美浜発電所、大飯発電所及び高浜発電所 に係る火山影響評価について

令和元年8月8日

原子力規制庁
地域原子力規制総括調整官(福井担当)

関西電力の大山火山の火山灰分布に関する調査地点及び層厚評価結果

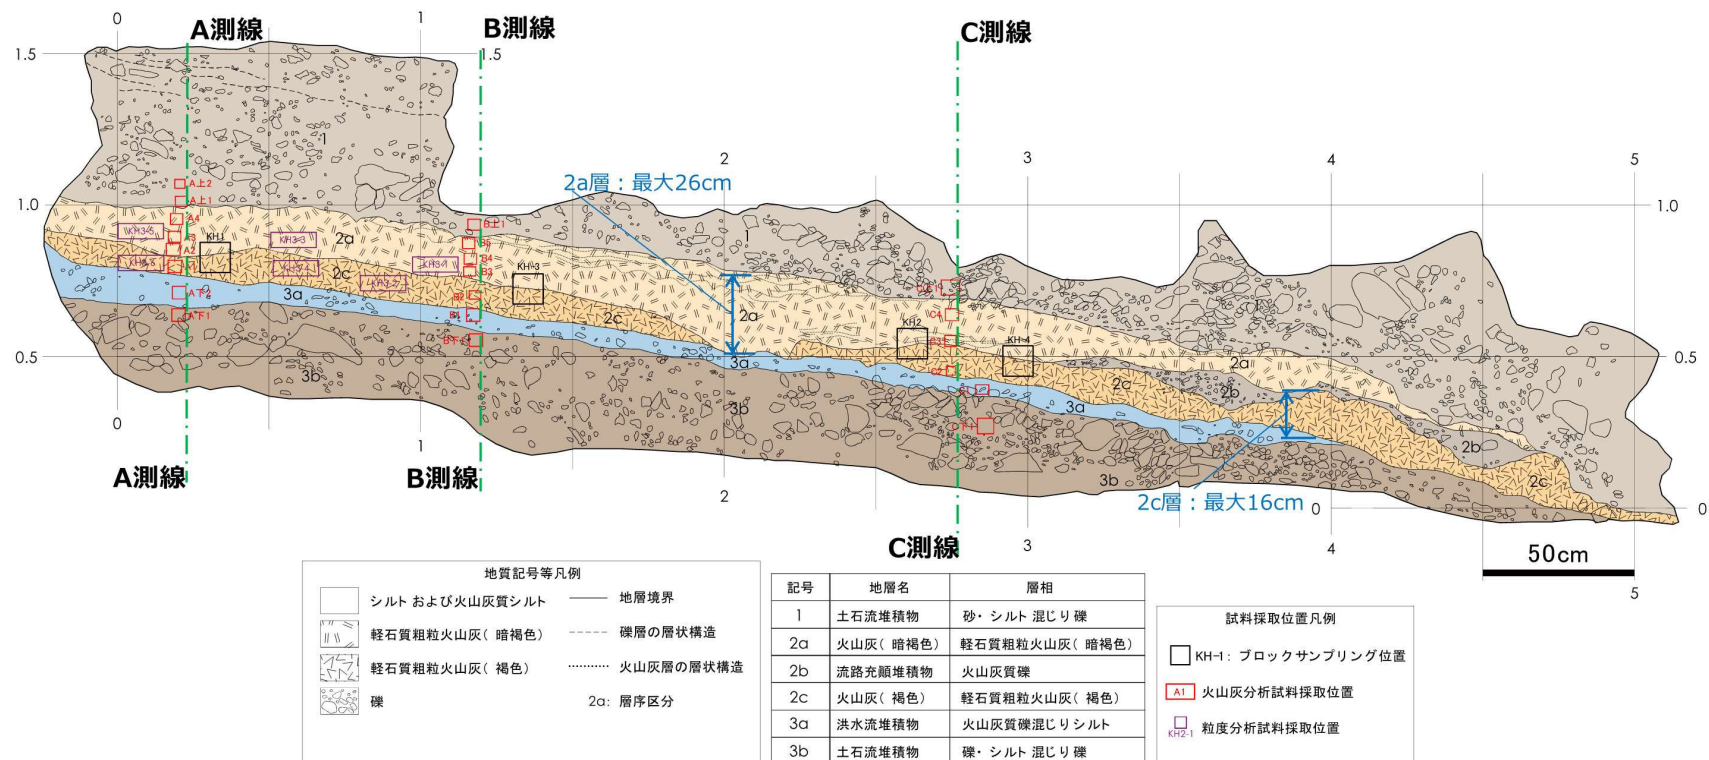
○今回の調査結果から降灰層厚を評価できる大山池地点、瀬川山地点は火山灰アトラスに示される等層厚線図に整合していることが確認できた。

○山元（2017）に示される等層厚線図については、元になった大屋地点、土師地点、越畑地点の層厚が評価できなかったこと、大山池地点は等層厚線図と整合しているものの瀬川山地点は等層厚線図と整合しなかったことから、現時点では新たな知見として採用できない。

図 1. 越畑地点における層区分の解釈

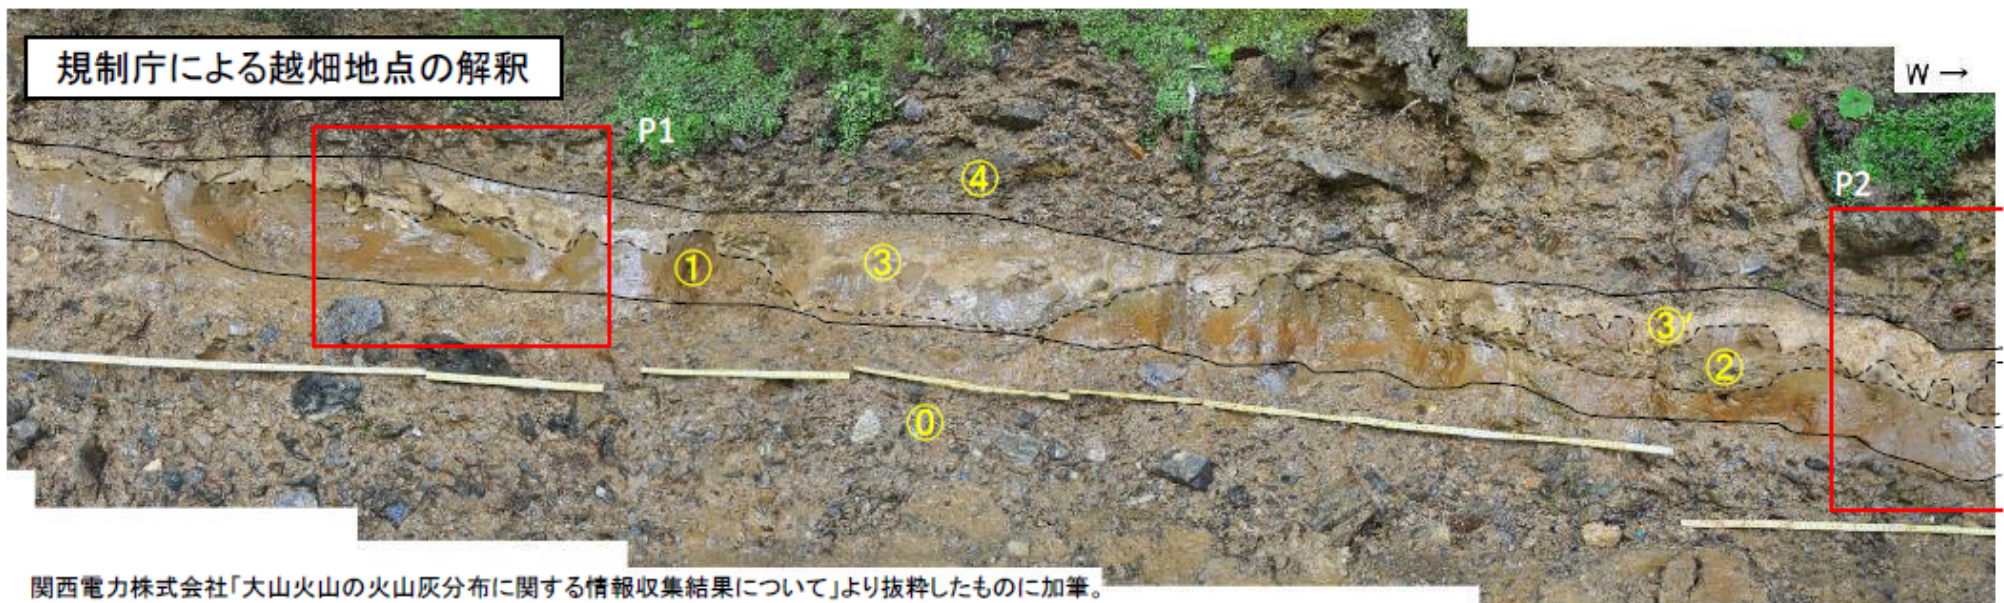
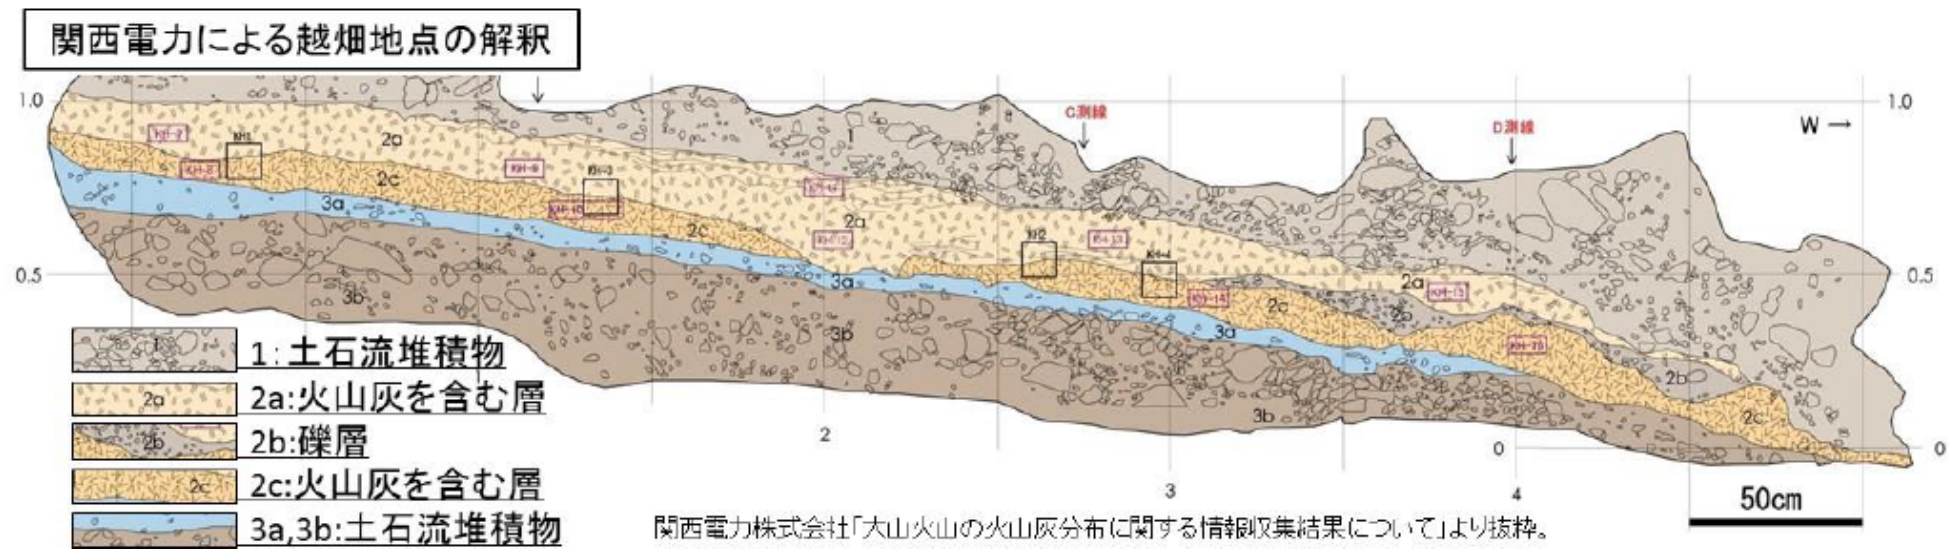
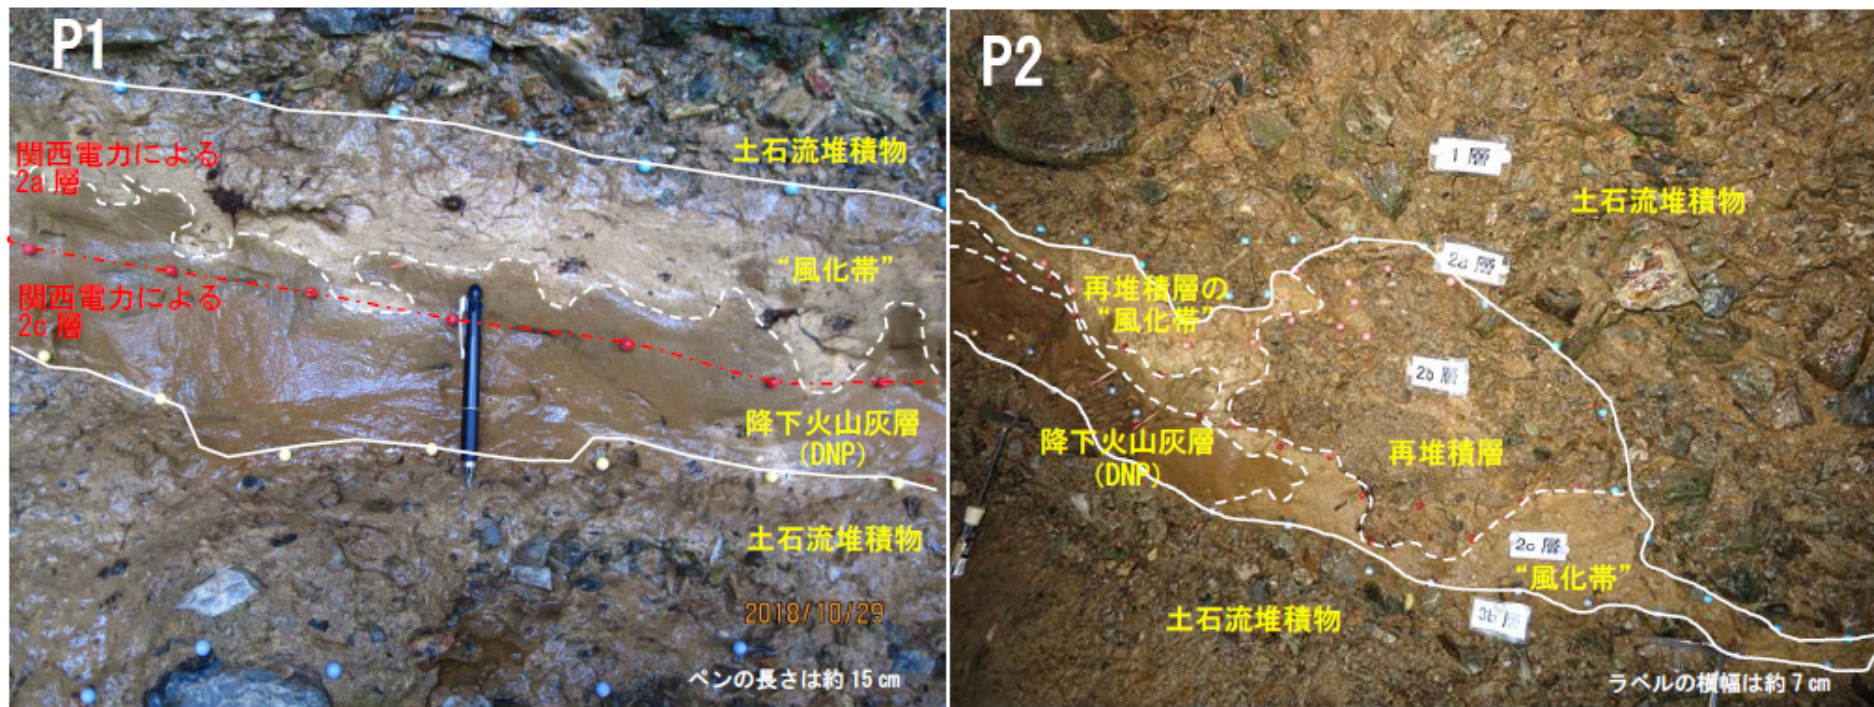
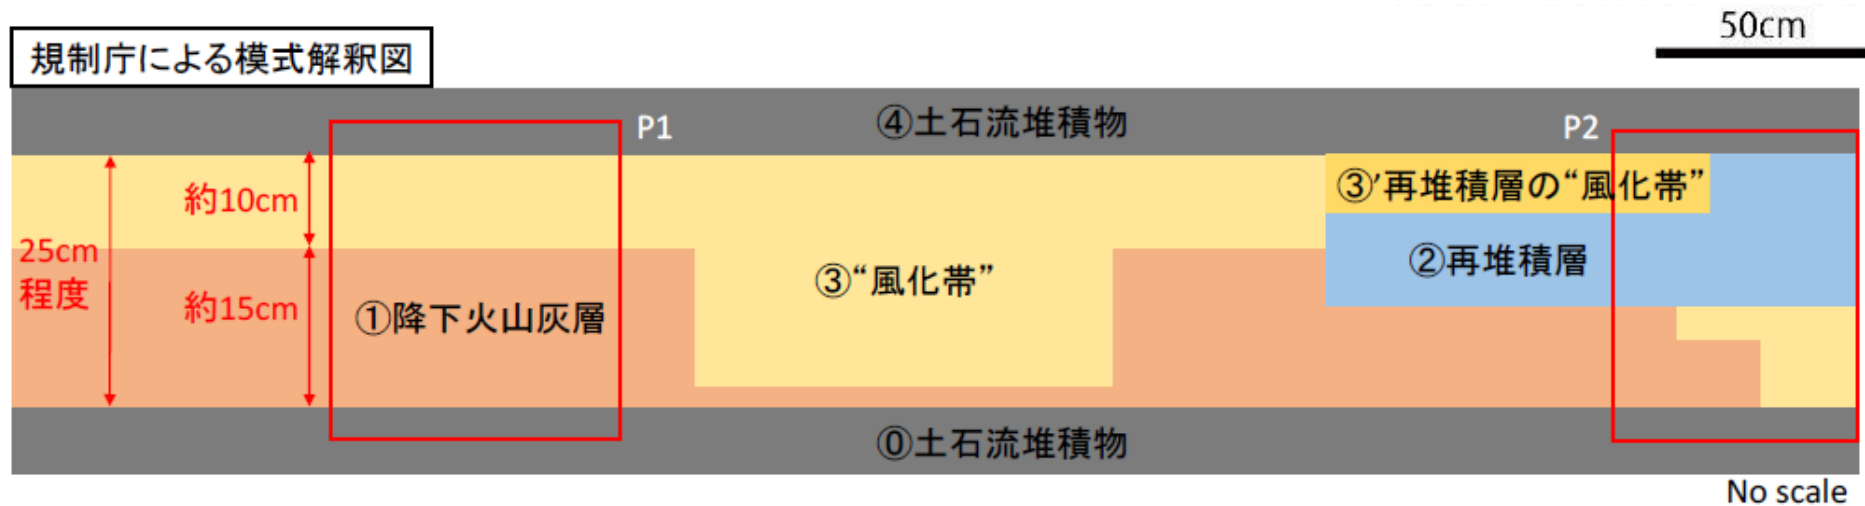
規制庁では、越畑地点の灰白色の地層は、別紙1の図2や図3で示すような産状の地層がさらに風化変質することで形成されたものと解釈できると考え、本資料ではこの地層を“風化帯”とした(別紙1の図1、図5)。この“風化帯”が降下火山灰層起源であることは、関西電力の鉱物組成の分析結果からも支持される(別紙1の図8)。

関西電力は礫層（2b 層）を基準として色調（赤味）の異なる 2 層（2a 層、2c 層）を区分したが（スケッチ参照）、規制庁は風化の進行程度を基準として降下して堆積した層を「降下火山灰層」（風化の程度が小さい）と「風化帯」（風化の程度が大きい）に区分した（模式解釈図参照）。「風化帯」は、降下火山灰層が風化若しくは植生による擾乱で土壌と混じりあったと解釈できる層相を示しており、粒子が変質によって分解され細粒化しているほか、粒子が粘土化したことで白色を呈している。

図 5. “風化帯”の産出状況の比較

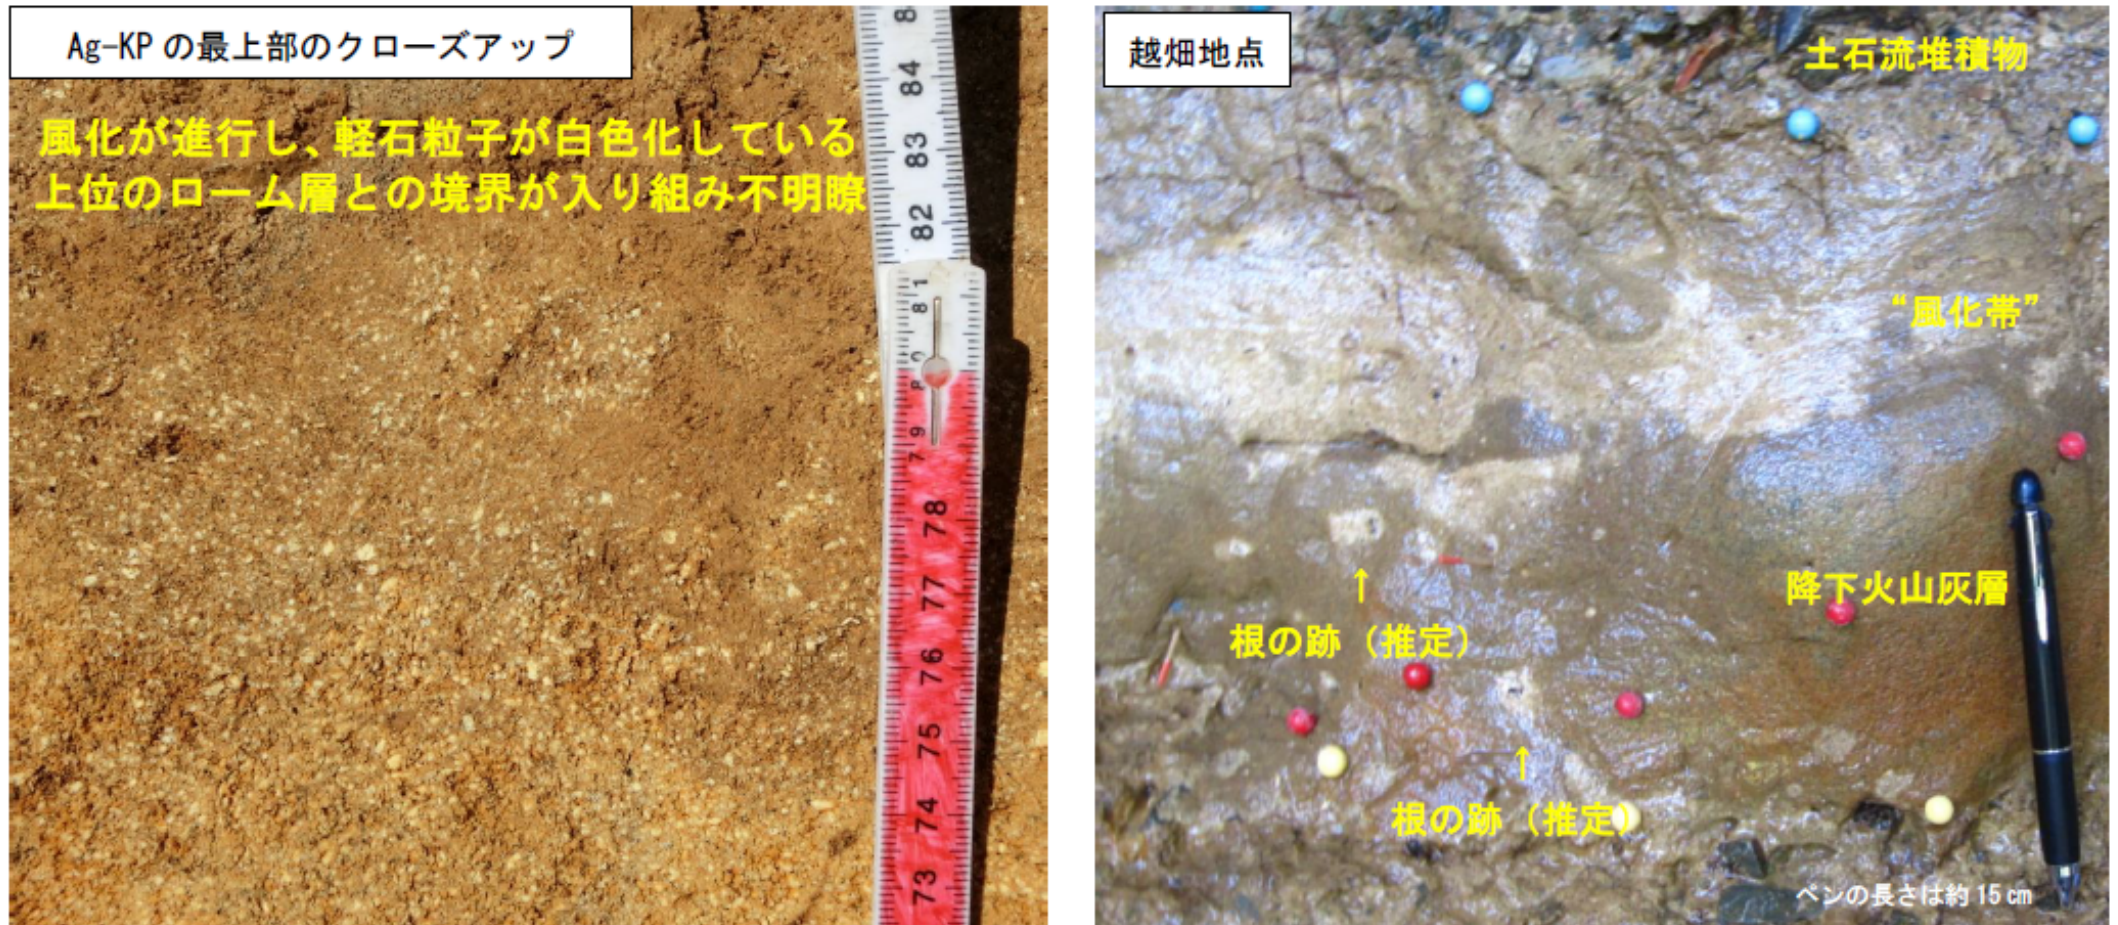
(右) 越畑地点の DNP の産状。土石流堆積物の直下では火山灰粒子の風化が進み粘土化している様子が観察される。また、降下火山灰層中には、植物片が中心部に残されている根の跡と推定される箇所が認められ、その周辺では白く粘土化している。

図8. 越畑地点における“風化帯”の特徴

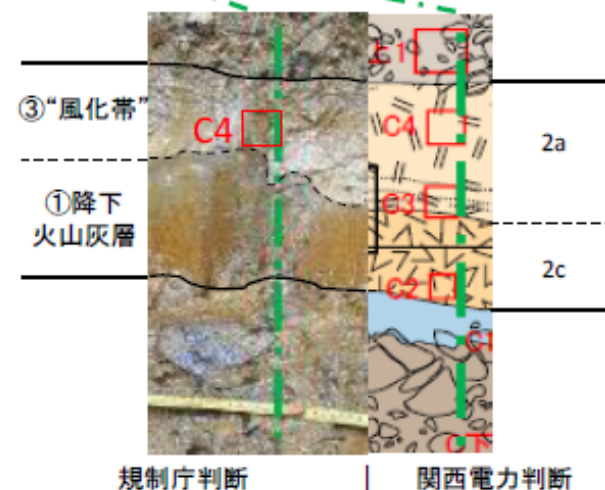
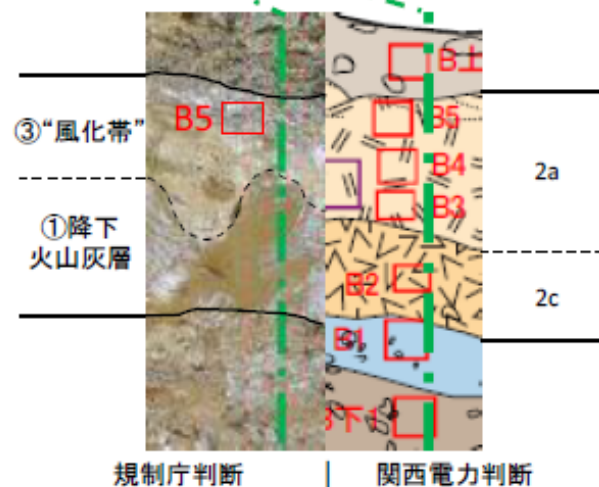
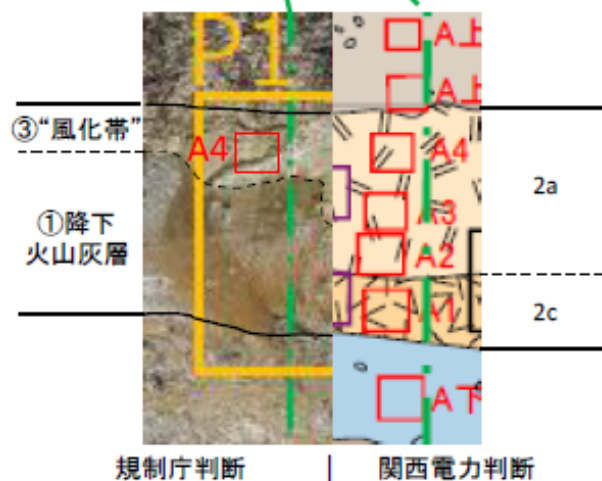
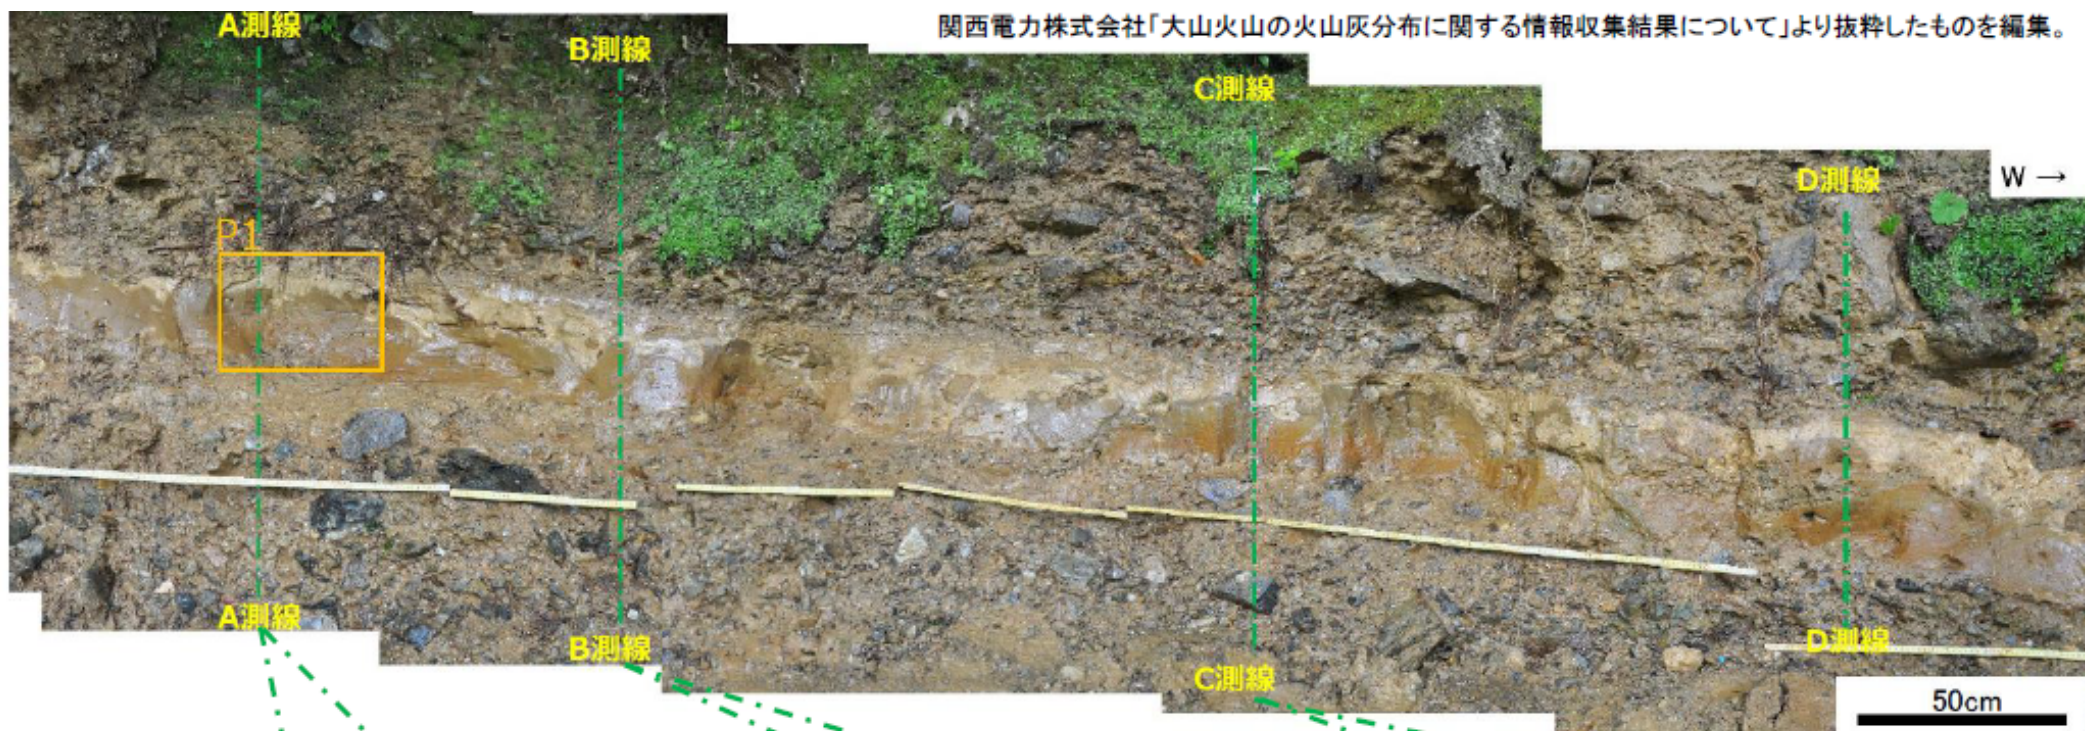
規制庁が③“風化帯”と区分した箇所から抽出されたサンプルA4、B5、C4では、『長石・石英』が減少し、『その他』が増加していることが読み取れる。これは『長石・石英』のうち9割を占める長石が変質に弱い鉱物であるため、長石が選択的に風化変質し、粘土鉱物に変化したことを示していると解釈できる。
